Enquête publique portant sur la demande d'autorisation à implanter et exploiter un parc éolien comprenant 2 éoliennes (ayant une hauteur maximale en bout de pale de 150 mètres) et 1 poste de livraison au lieu-dit Maison-Neuve sur la commune de Billio.

Commune de Billio

ENQUÊTE PUBLIQUE DU 25 septembre au 27 octobre 2023

1. RAPPORT DU COMMISSAIRE ENQUÊTEUR

Figure : Localisation des aménagements vis-à-vis des zones favorables à la reproduction des amphibiens (Carte 51 extraite de l'étude Faune Flore p.210)

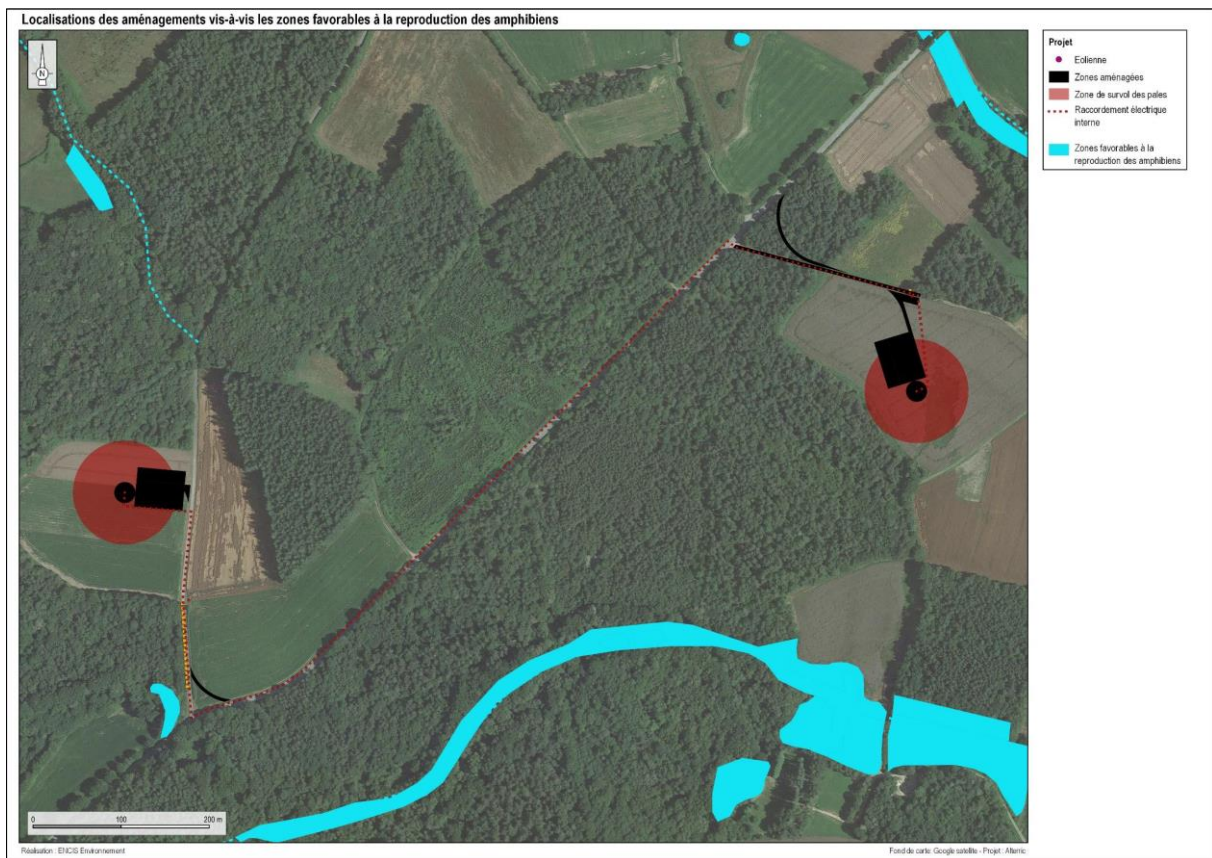
donc formellement opposé à l'implantation de l'éolienne E1. Je rappelle enfin que le triton marbré n'a pas été relevé dans le volet faune/flore de l'étude d'impact.
06	Joseph DANO	Je suis favorable au projet de parc éolien
07	Anonyme	Je suis opposé au projet de la mare du cornet à Billio. Les raisons d'impact paysager. L'autre raison qui est soulignée par la MRAE est la localisation de ce projet dans un massif boisé où 50 espèces protégées sont recensées. Enfin, il est de mon avis que la taille de ces éoliennes aura un impact sur la qualité de vie des riverains

L'éolienne E1 s'implante dans une parcelle de culture et ne nécessite aucun déboisement/défrichage pour son implantation ou son accès. Les points d'eau à proximité de la route ne seront aucunement impactés par le chantier. Il n'y aura donc pas de destruction d'habitat de l'espèce et pas de risque de mortalité lié (cf. carte ci-après).

Comme le décrit l'étude Faune Flore (p.209) : « le risque de mortalité réside principalement dans les phases de transits entre les habitats favorables utilisés en phase terrestre (repos) et aquatique (reproduction). Cependant, le caractère nocturne de ces transits et des mœurs des amphibiens en général, et l'activité diurne des travaux, réduit ces risques. De plus, l'aspect temporaire des travaux limite l'impact dans la durée.» Les impacts potentiels du chantier semblent ainsi assez limités. Des mesures sont cependant prévues pour réduire encore davantage les risques résiduels.

Figure : Extrait graphique page 26 de l'étude acoustique

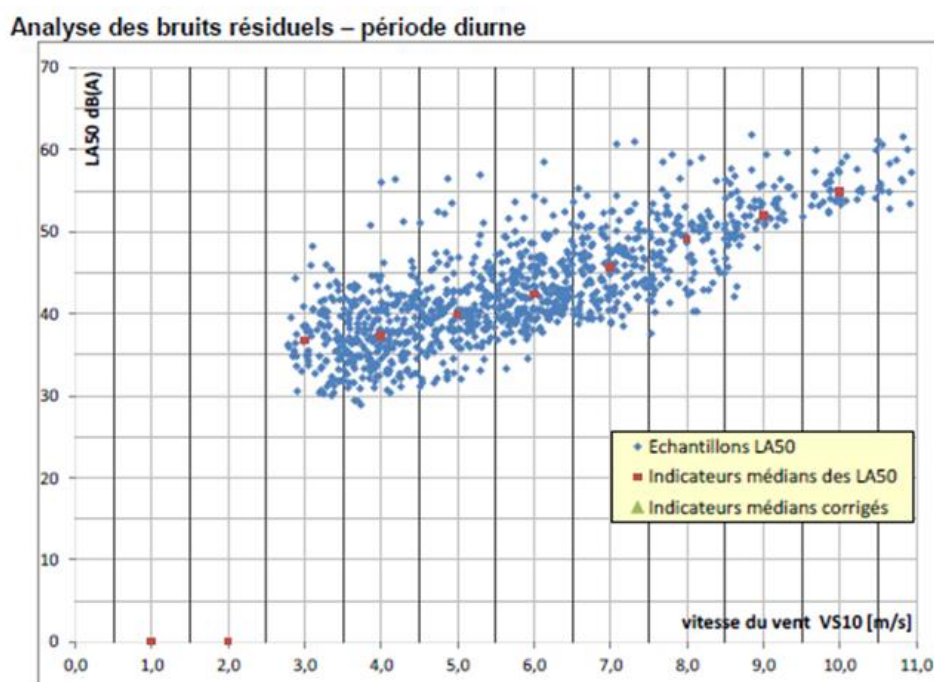
Comment avez-vous conclu que cette période de 13 jours était représentative ? Pourquoi cette durée ?

En préambule, nous souhaitons préciser que la période de 13 jours a été retenue par le cabinet indépendant ECHOPSY, spécialiste reconnu des questions acoustiques. Cette étude a été réalisée dans le respect de la réglementation en vigueur (cf. 1.6 cadre réglementaire p6 à 8 de l'étude acoustique)

Les résultats des mesures de bruits résiduels présentés sous forme de graphique aux pages 18 à 30 de l'étude acoustique démontrent un nombre d'échantillons LA50 suffisant pour des vitesses de vent allant de 3m/s à 10m/s autant en période diurne que nocturne.

La poursuite de la campagne de mesure sur une période plus longue n'aurait pas apporté d'éléments supplémentaires pour définir le bruit résiduel en fonction des classes de vent. A l'inverse, si la campagne de mesure avait relevé une absence de données pour des classes de vent comprise entre 3m/s à 10m/s, la campagne aurait été prolongée afin d'obtenir les données nécessaires.

Figure : Hypothèse de déplacement de l'éolienne E2

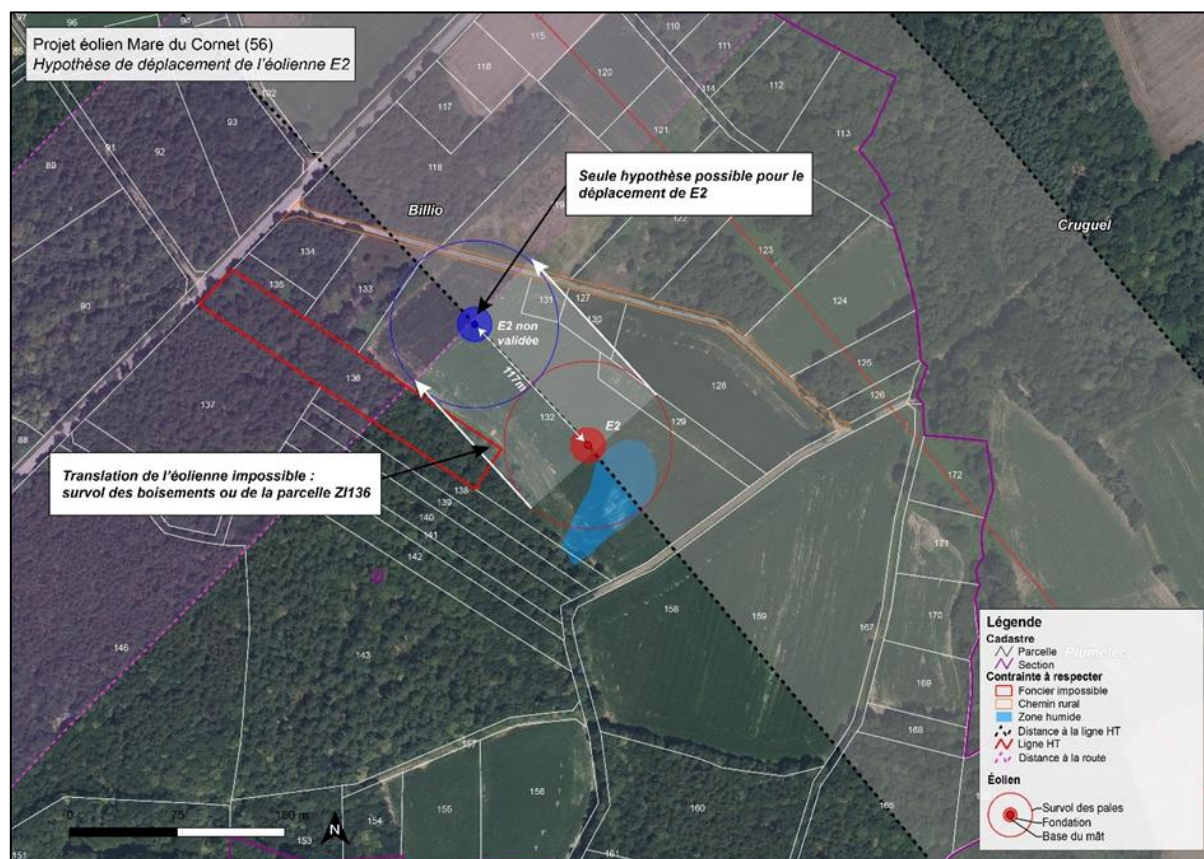
À la suite de l'interrogation de la faisabilité d'un léger décalage de l'éolienne E2, le maître d'ouvrage souhaite présenter la carte ci-dessous :

On constate qu'il est impossible de décaler l'éolienne E2 vers l'Est vis-à-vis du périmètre de protection de la ligne Haute Tension. En tenant compte de cette contrainte, le maître d'ouvrage a tenté une translation de l'éolienne en direction du Nord-Ouest. Cette translation est impossible sur une distance de 117 mètres car elle entraînerait le survol par l'éolienne d'une parcelle boisée ZI 136 sans disposer également d'un accord du propriétaire. La seule hypothèse de déplacement de l'éolienne E2 est représentée en bleu sur la carte ci-dessus. Ce nouvel emplacement entraîne le survol des parcelles ZI 119 et ZI 133 ainsi que du chemin rural ZI 127.

D'un point de vue réglementaire, il est théoriquement possible de procéder à un léger déplacement d'une éolienne après l'enquête publique afin de présenter un projet « amélioré » en réponse à la demande d'un commissaire enquêteur.

En l'absence d'impact supplémentaire, le déplacement ne nécessiterait pas forcément une nouvelle instruction complète (étude complémentaire, MRAe, enquête publique). Il suffirait de mettre à jour le dossier en produisant des plans modifiés et en actualisant, le cas échéant, les différentes rubriques de l'étude d'impact pouvant être affectées (quelques photomontages, une confirmation d'absence d'incidence sur l'impact acoustique, ...).

Figure 6 : Localisation des aménagements vis-à-vis des zones favorables à la reproduction des amphibiens (Carte 51 extraite de l'étude Faune Flore p.210)

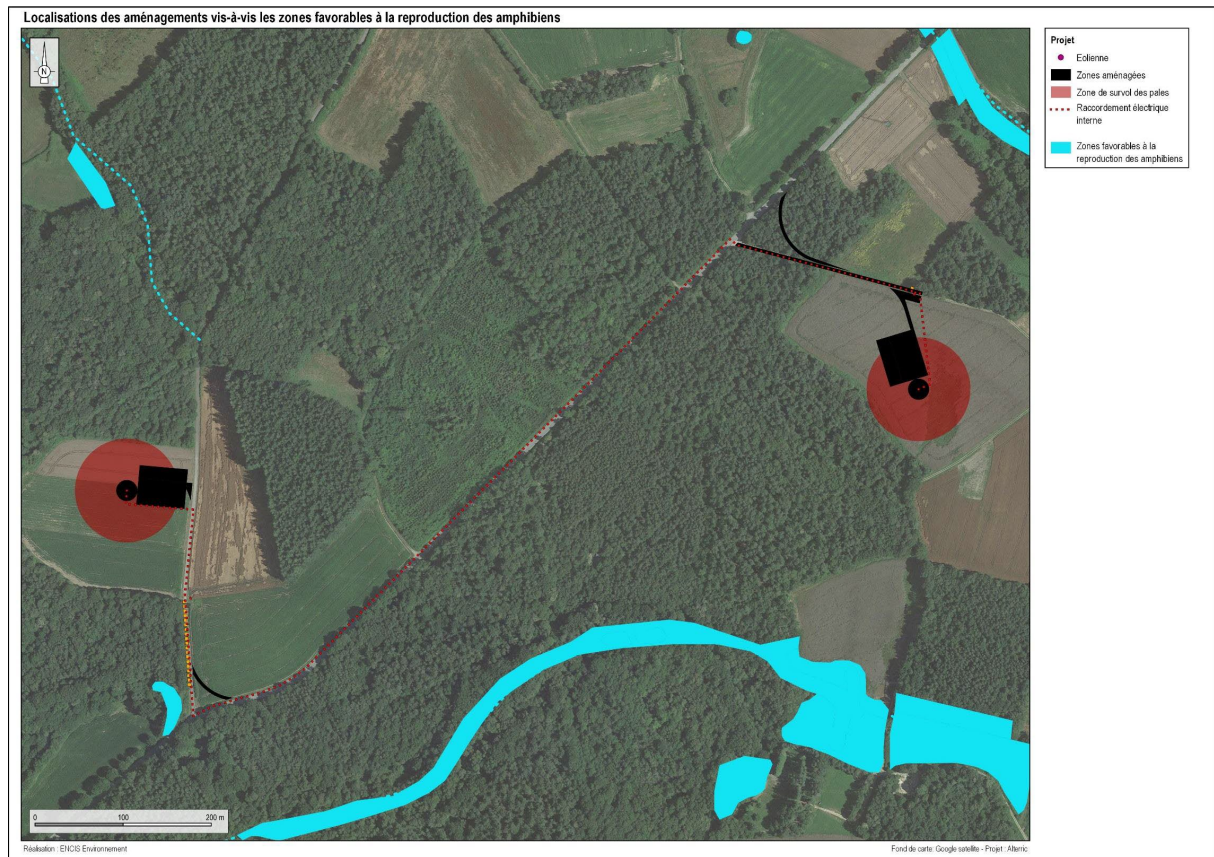
O5	Jean RAFFAELI, Plumelec	Spécialiste des amphibiens, détenteur d'un certificat de capacités. La route qui va de la RD126 à la Maison Neuve : c'est le long de cette route qu'est prévue une des deux éoliennes. J'ai observé un juvénile de triton marbré, espèce protégée à une centaine de mètres de l'emplacement futur de l'éolienne E1. Une mare se trouve par ailleurs au niveau du carrefour qui recèle très probablement d'autres individus de cette espèce emblématique de la Bretagne et en voie de disparition rapide. Je suis donc formellement opposé à l'implantation de l'éolienne E1. Je rappelle enfin que le triton marbré n'a pas été relevé dans le volet faune/flore de l'étude d'impact.
O6	Joseph DANO	Je suis favorable au projet de parc éolien
O7	Anonyme	Je suis opposé au projet de la mare du cornet à Billio. Les raisons d'impact paysager. L'autre raison qui est soulignée par la MRAE est la localisation de ce projet dans un massif boisé où 50

L'éolienne E1 s'implante dans une parcelle de culture et ne nécessite aucun déboisement/défrichage pour son implantation ou son accès. Les points d'eau à proximité de la route ne seront aucunement impactés par le chantier. Il n'y aura donc pas de destruction d'habitat de l'espèce et pas de risque de mortalité lié (cf. carte ci-après).

Comme le décrit l'étude Faune Flore (p.209) : « le risque de mortalité réside principalement dans les phases de transits entre les habitats favorables utilisés en phase terrestre (repos) et aquatique (reproduction). Cependant, le caractère nocturne de ces transits et des mœurs des amphibiens en général, et l'activité diurne des travaux, réduit ces risques. De plus, l'aspect temporaire des travaux limite l'impact dans la durée. ». Les impacts potentiels du chantier semblent ainsi assez limités.

Figure 11: Hypothèse de déplacement de l'éolienne E2

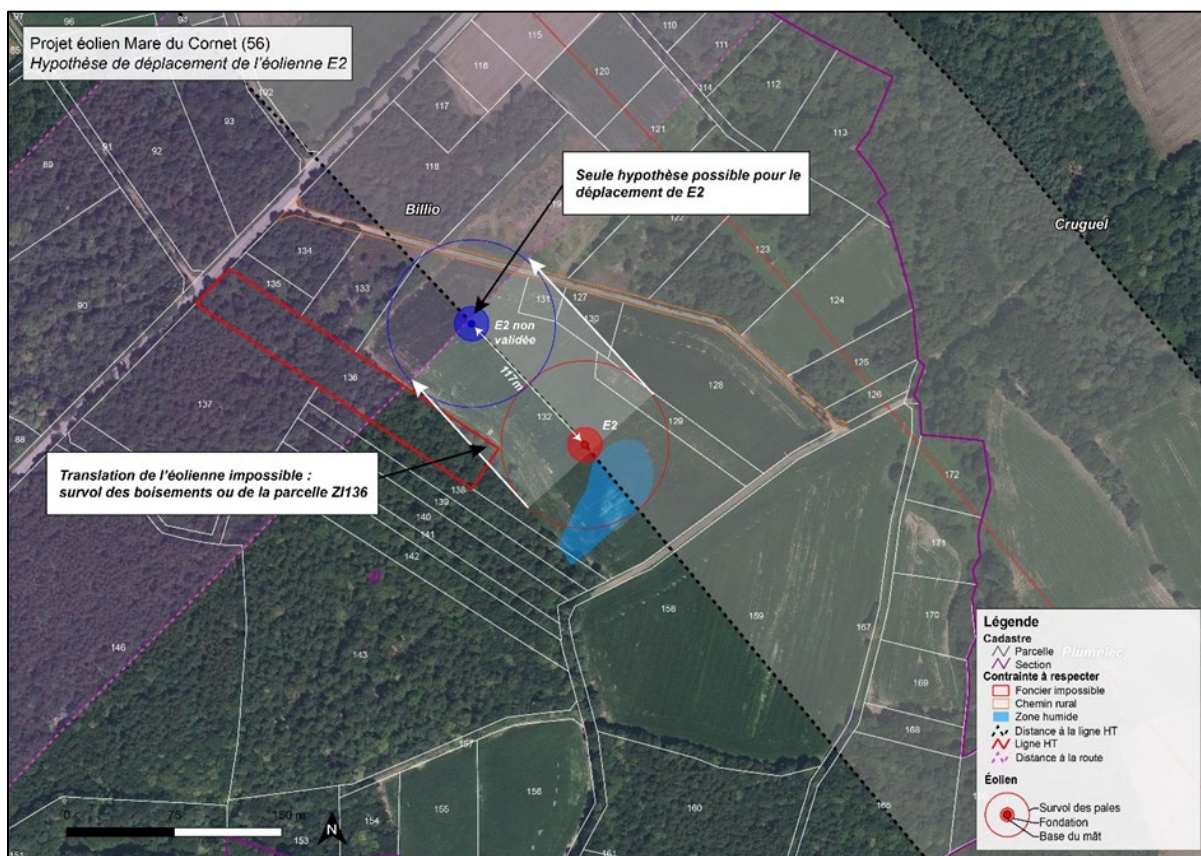
À la suite de l'interrogation de la faisabilité d'un léger décalage de l'éolienne E2, le maître d'ouvrage souhaite présenter la carte ci-dessous :

On constate qu'il est impossible de décaler l'éolienne E2 vers l'Est vis-à-vis du périmètre de protection de la ligne Haute Tension. En tenant compte de cette contrainte, le maître d'ouvrage a tenté une translation de l'éolienne en direction du Nord-Ouest. Cette translation est impossible sur une distance de 117 mètres car elle entraînerait le survol par l'éolienne d'une parcelle boisée ZI 136 sans disposer également d'un accord du propriétaire. La seule hypothèse de déplacement de l'éolienne E2 est représentée en bleu sur la carte ci-dessus. Ce nouvel emplacement entraîne le survol des parcelles ZI 119 et ZI 133 ainsi que du chemin rural ZI 127.
